**Modulo per la presentazione delle osservazioni per i piani/programmi/progetti sottoposti a procedimenti di valutazione ambientale di competenza statale**

ID: Codice procedura (ID\_VIP/ID\_MATTM):10844

Impianto per la produzione di energia elettrica da fonte eolica, costituito da 6 aerogeneratori della potenza complessiva di 37,2 MW, un sistema di accumulo da 25 MW e relative opere connesse in località "Rempillo" nel comune di Pitigliano (GR).

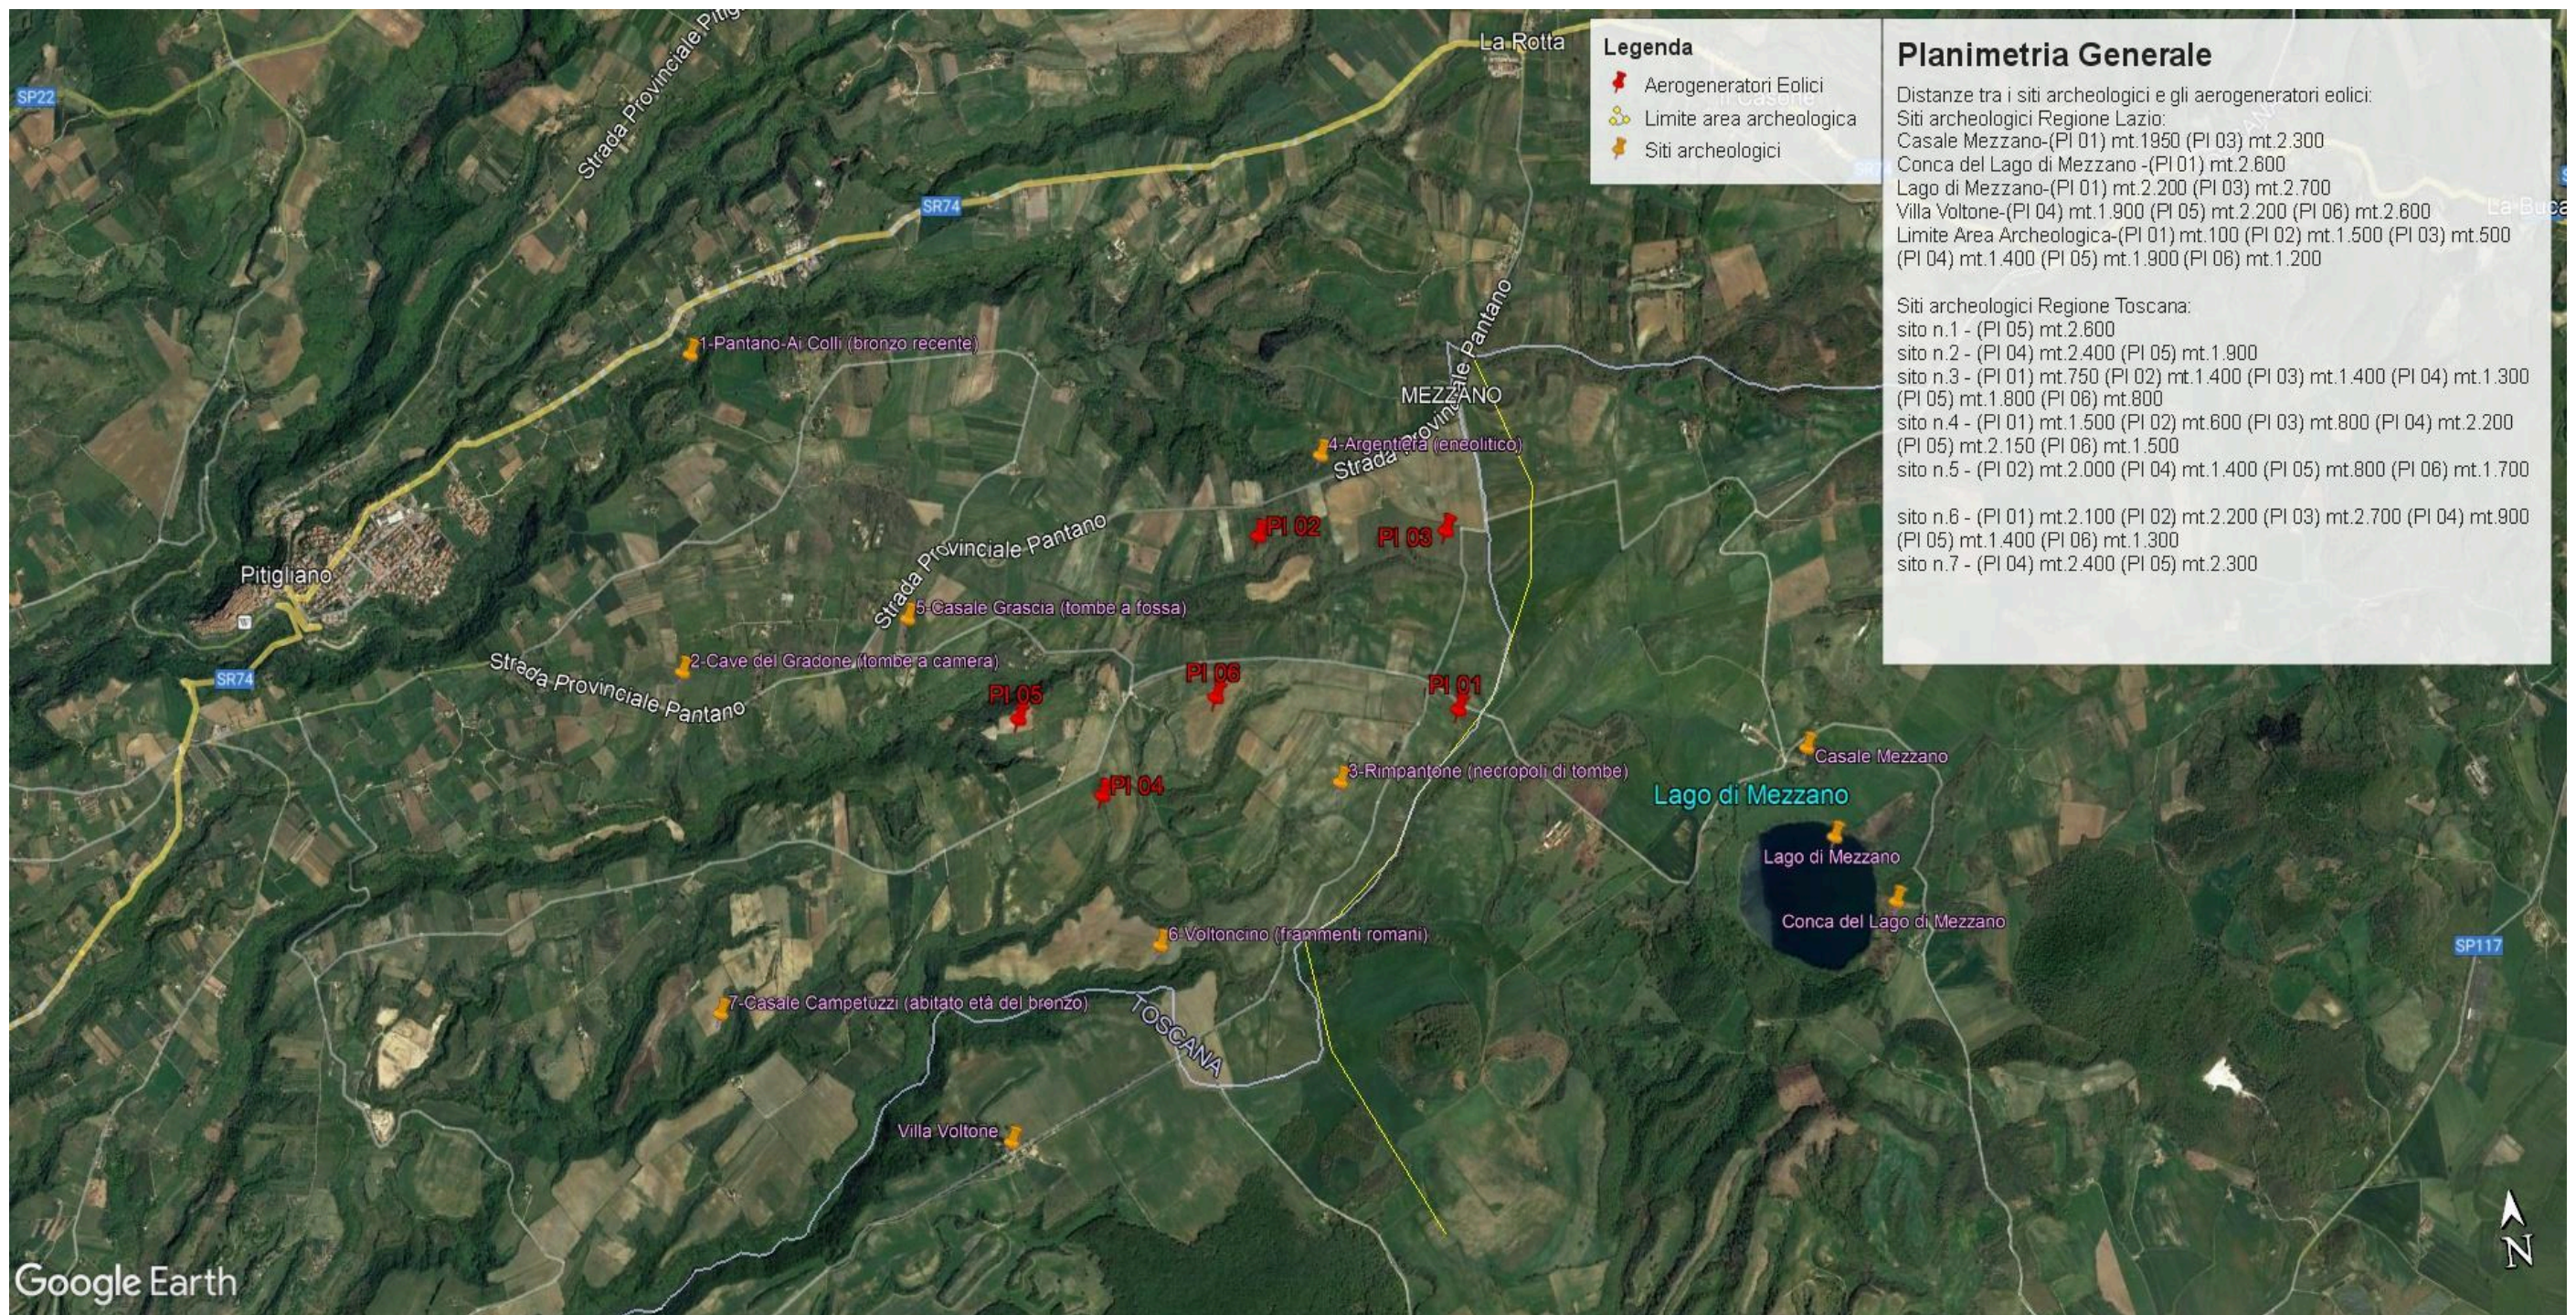
Inoltre, la zona in cui insisterebbe l'impianto eolico industriale Rempillo è compresa nelle fasce di rispetto di 3 km di diversi beni archeologici tutelati dalla parte II del Codice dei Beni Culturali (vedi

Allegato, immagine n. 3). Inoltre le pale P04 e P05 ricadono all'interno di un'area archeologica che la Proponente vorrebbe cancellare per il semplice fatto che non è riportata nel documento regionale ma nel documento provinciale come meglio dettagliato nell'Osservazione n. 5. Alla luce di quanto documentato appare chiaro quindi che la collocazione dell'impianto non ha tenuto conto alcuno dei vincoli dell'area nella quale è stato progettato e l'inserimento dell'impianto eolico nel paesaggio e sul territorio non è corretto (Allegato IV delle Linee guida nazionali di cui al D.M dello Sviluppo economico del 10.09.2010).

Immagine n. 5 Intervisibilità degli impianti eolici della provincia di Viterbo anche in quella di Grosseto, in particolare nel pitiglianese.

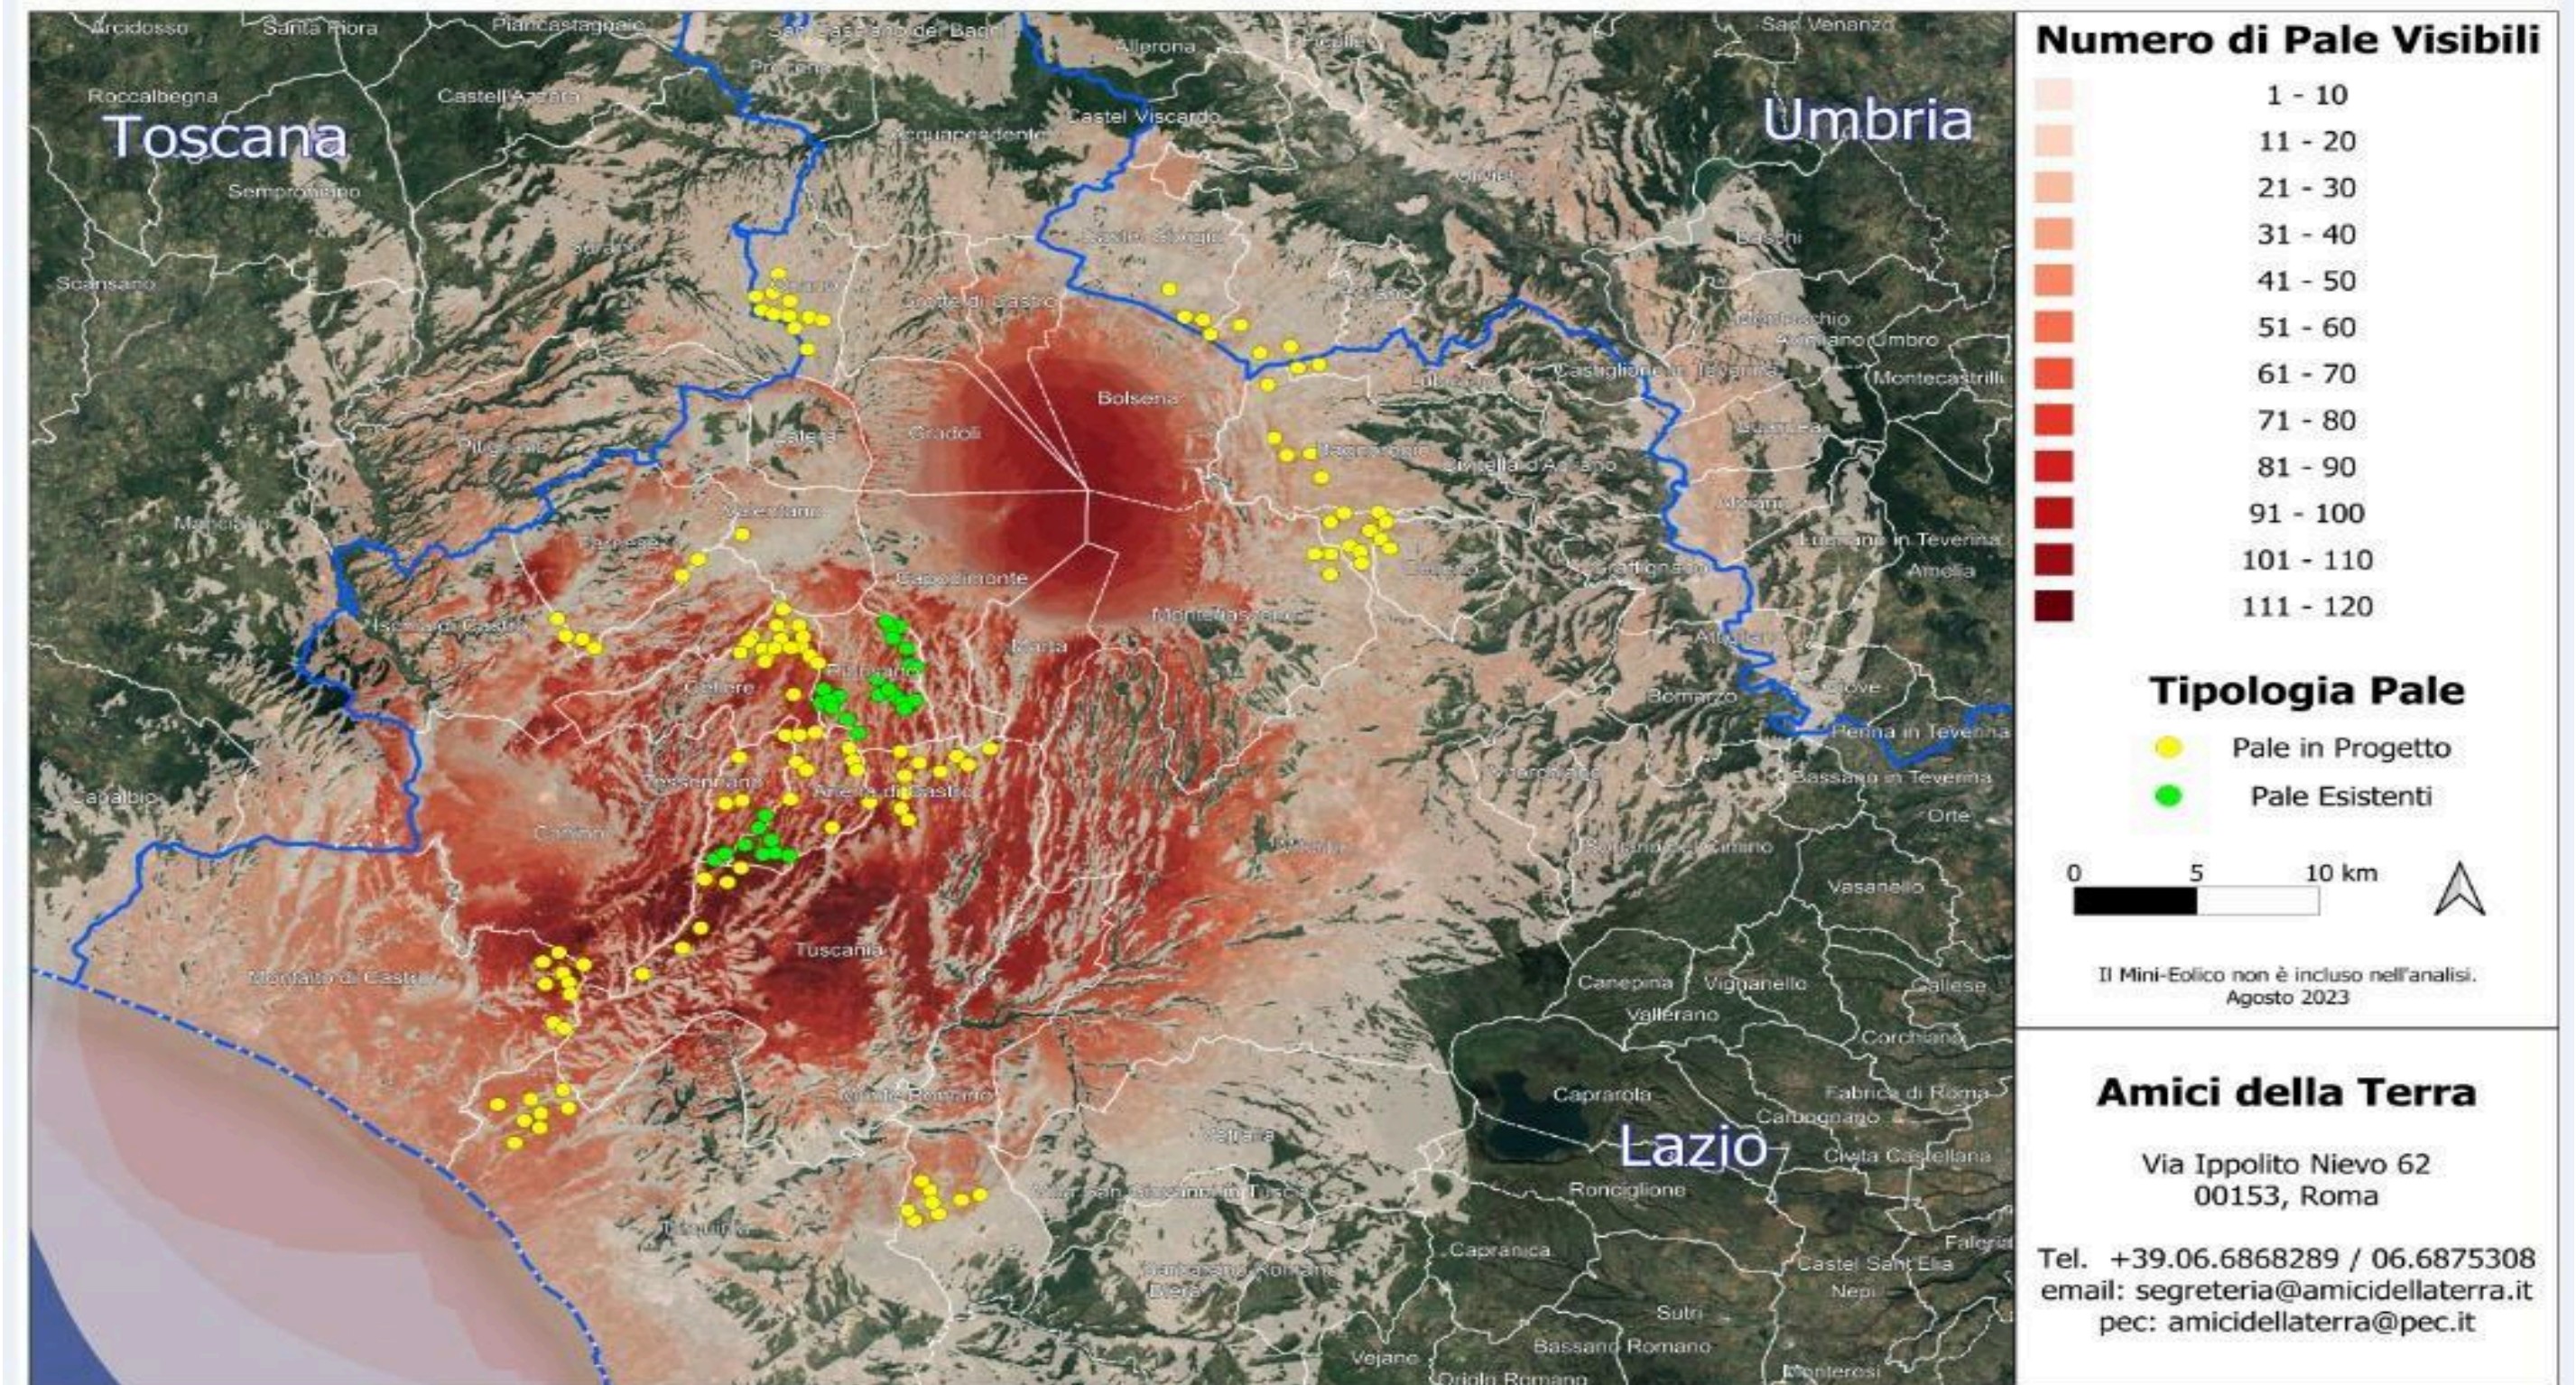
nn. 1 e 2 e crea anche degli impatti negativi anche sui beni naturalistici come verrà dettagliato nell'Osservazione n. 4. Inoltre andrebbe a sommarsi al già enorme cumulo di impianti eolici e fotovoltaici e geotermici che già creano una elevata criticità ambientale nella provincia di Viterbo e interferiscono anche con il territorio toscano come si può vedere dalle immagini nn. 4 e 5 dell'Allegato n. 1.
